Objet : Eléments de réponse suite à l'avis de l'autorité environnementale sur le projet de carrière de sables et galets de notre société SAMOG au Crotoy (80).

V/réf. : n° MRAe 2018-2384

## **Réponses à l'Avis détaillé de la MRAe**

### Flore patrimoniale

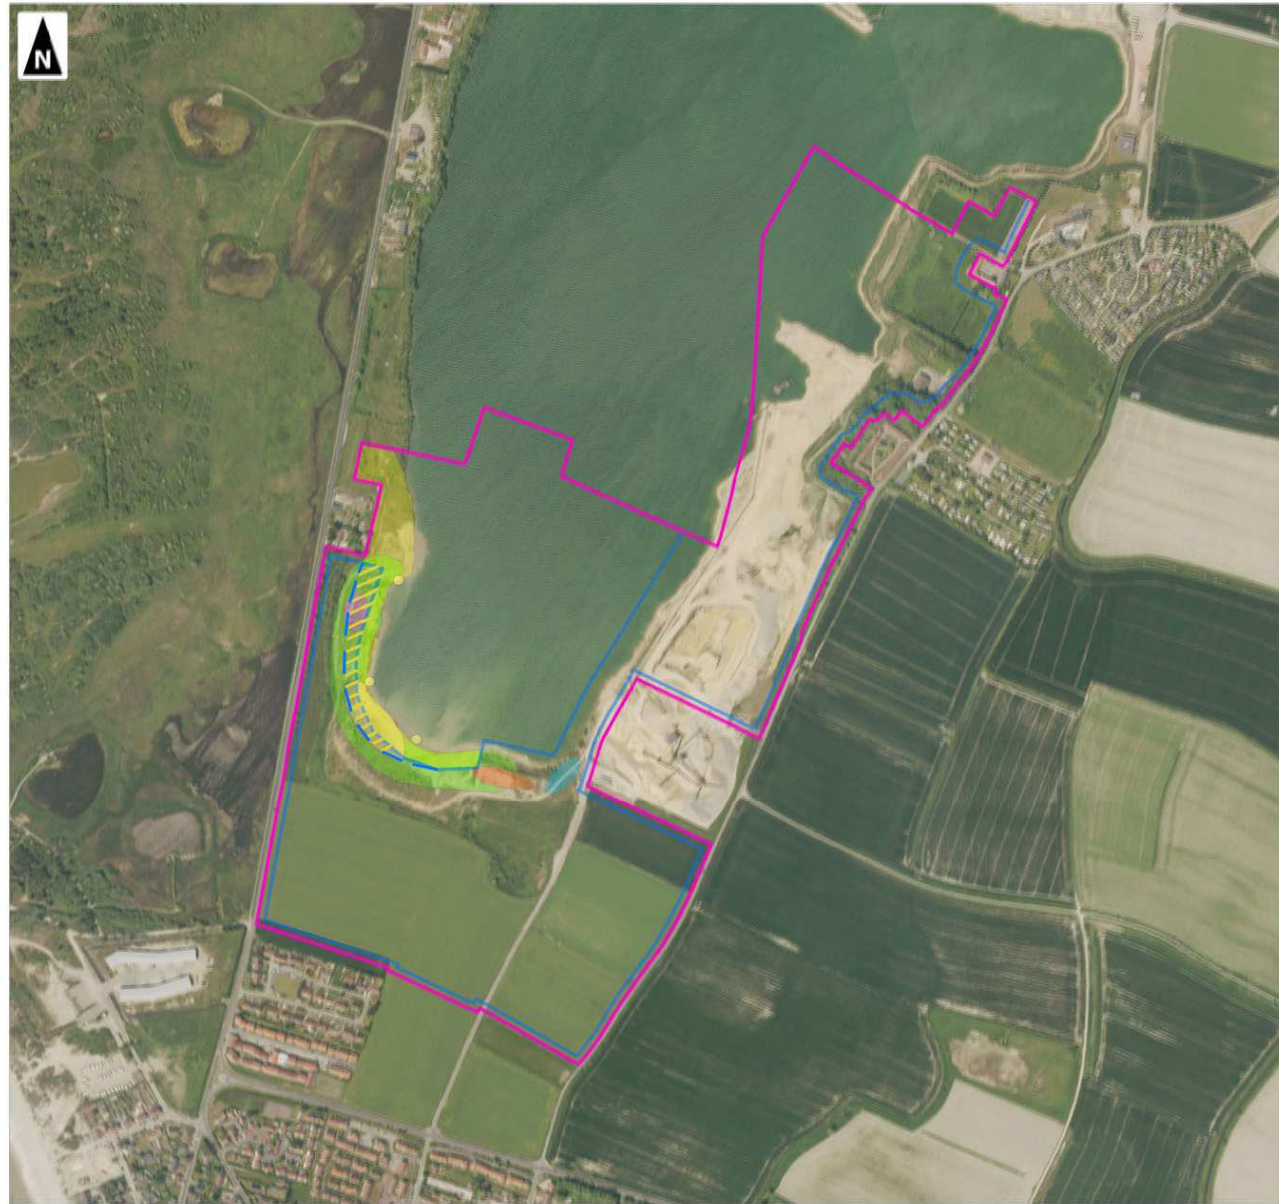
*L'autorité environnementale recommande, pour mieux prendre en compte les espèces patrimoniales présentes, d'élargir la bande des 20 m prévue à partir de la berge du plan d'eau actuel ou de proposer des mesures complémentaires.*

En complément à ce que nous avons indiqué dans le dossier de demande d'autorisation et la note complémentaire, nous proposons les mesures complémentaires suivantes (sous les **recommandations des botanistes AIRELE** ayant participé à l'étude écologique sur la carrière) :

- **Elargissement de la bande d'évitement** comme indiqué sur la figure suivante sur laquelle sont reportées les espèces patrimoniales ainsi que la bande d'évitement initiale et son élargissement (en pointillé).  
→ Cet élargissement permettra de préserver la Rhinanthe à grandes fleurs et la Laîche des sables.
